Předmětem posuzování vlivů na životní prostředí podle zákona č. 100/2001 Sb., v platném znění (dále jen „zákon EIA“) je záměr „Pokračování těžby v lomu Mrač“ č.j. 161777/2025/KUSK, kód záměru STC2730.

Tímto podle § 8 odst. 3 zákona EIA v zákonem stanovené lhůtě 30 dnů, počítané ode dne zveřejnění informace o dokumentaci na úřední desce Krajského úřadu, tj. do dne 9.1.2026, podávám ke zveřejněné dokumentaci následující vyjádření.

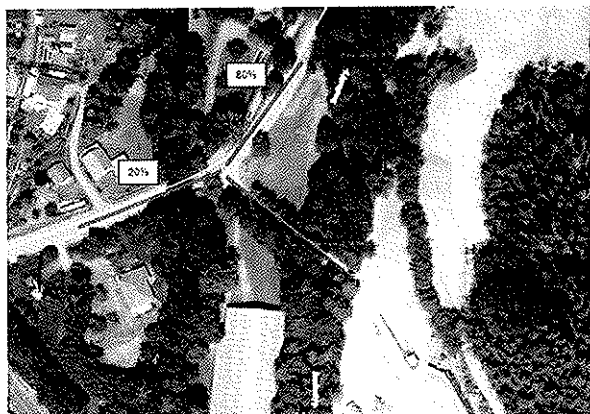
V hlukové studii je nesoulad s výpočtovými body pro stacionární zdroje hluku. V tabulce č.3 je označeno 7 výpočtových bodů a v obr. č. 6 je označen i bod 8, pro který jsou provedeny výpočty. Tento bod č.8 není jednoznačně identifikován. Požaduji nápravu hlukové studie, aby její výsledky byly jednoznačné.

OBR.3a Vizualizace stavu -- doprava Varianta I -- stávající výjezd z areálu lomu + rozložení dopravy do směru na Podmračí(65%) a směru viadukt (35%)

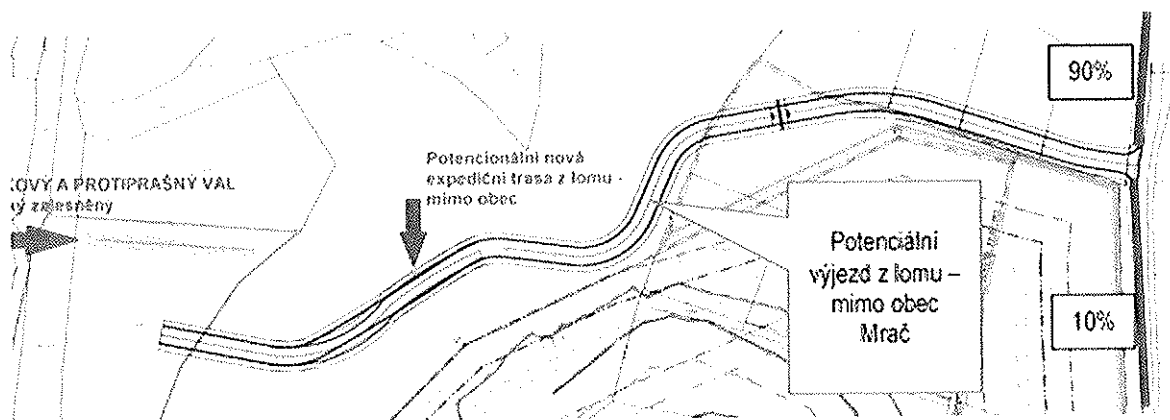
Požadují vysvětlení navýšení intenzity dopravy přes Mrač o 15 %.

OBR.4 Vizualizace budoucího stavu -- doprava Varianta II + rozložení dopravy

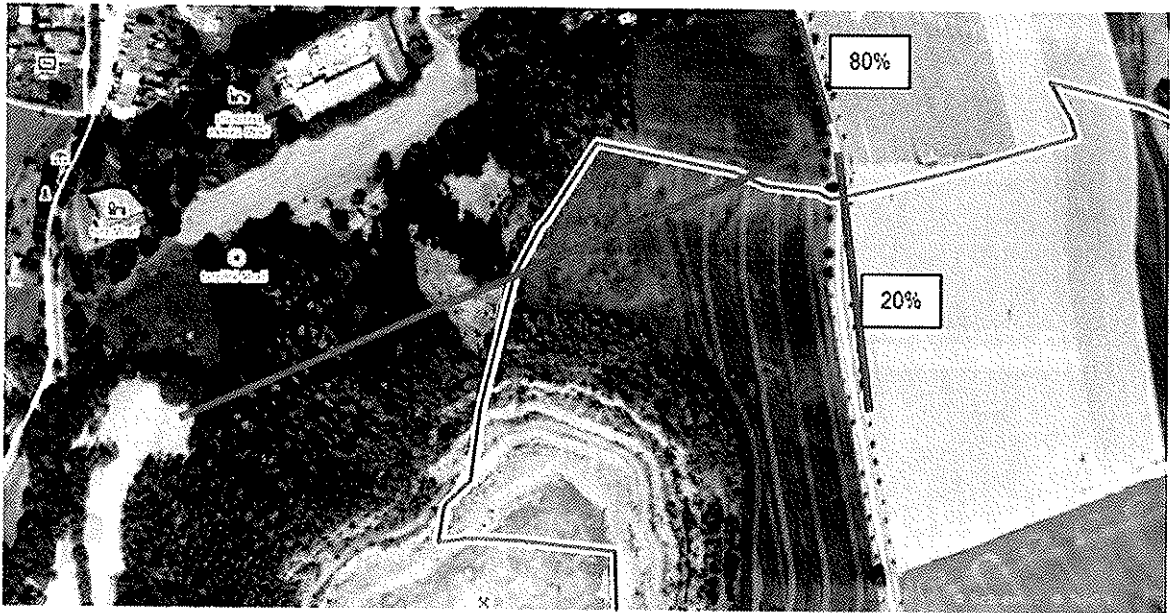
Požaduji vysvětlení navýšení intenzity dopravy směrem na Žiňánky o 10 %.

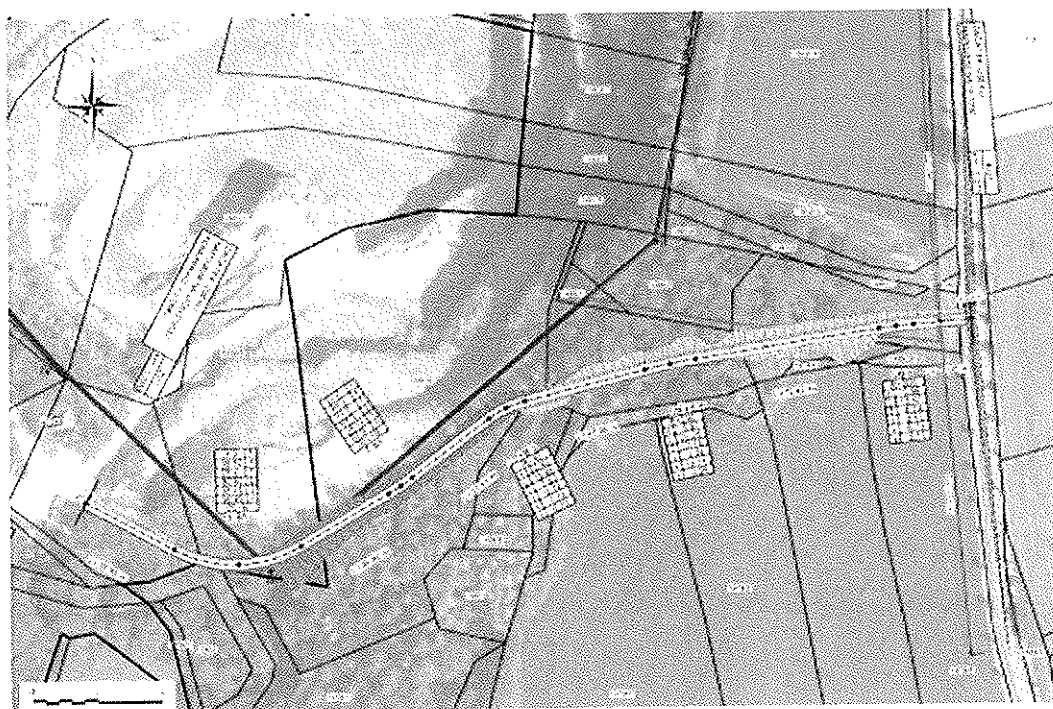
Expedice kameniva probíhá po veřejných komunikacích. Po výjezdu z lomu směřuje expediční doprava po silnici III/1091 do obce Mrač (20 %) k silnici I/3 a přes Podmračí (80 %) k silnici III/1092 a dále po silnici III/1092 směr Čerčany (64 %) a směrem na Žižňanky (16 %).

Toto tvrzení neodpovídá žádným údajům uvedeným v hlukové a rozptylové studii.

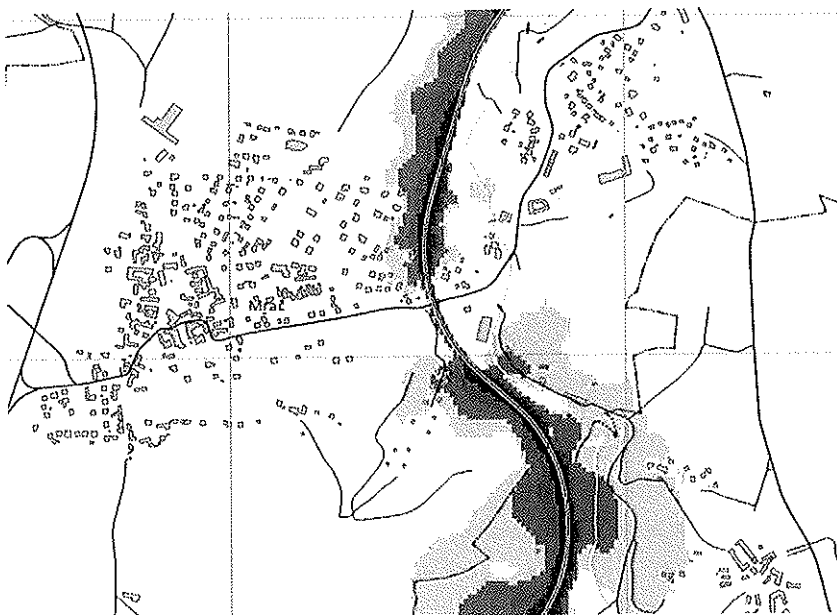
Provést posouzení kumulativních vlivů z hlediska hlukové zátěže v zájmovém území a tyto vlivy vyhodnotit z hlediska vlivů na veřejné zdraví. V dokumentaci je nedostatečně vyhodnocena kumulace vlivů. V dokumentaci nejsou řešeny synergické a kumulativní vlivy související se stávající železniční tratí, která vede ve vzdálenosti cca 120 m od posuzovaného záměru a představuje v zájmovém území významný zdroj hluku, jak dokládají mapy strategického hlukového mapování pro rok 2022 zveřejněné Ministerstvem zdravotnictví.

Požaduji do hlukové studie doplnit výpočet celkového hlukového zatížení plynoucí jak z provozu lomu, tak současně z provozu na železniční trati a následně toto vyhodnotit v rámci vlivů na veřejné zdraví. Jak je patrné ze strategických hlukových map území Mrače je hlukově velmi zatížené. Na tomto požadavku trvám.

Vypořádání: *Železniční trať, silniční doprava a stacionární hlukové zdroje mají každý svůj hlukový limit. Je jisté možné tyto zdroje „formálně“ posčítat, nicméně není možné tento kumulovaný hluk nějak posoudit nebo porovnat s nějakým limitem. Z hlediska ochrany veřejného zdraví se má za to, že požadavky na ochranu veřejného zdraví jsou splněny, pokud jsou splněny jednotlivé hlukové limity pro dané typy hlukových zdrojů.*
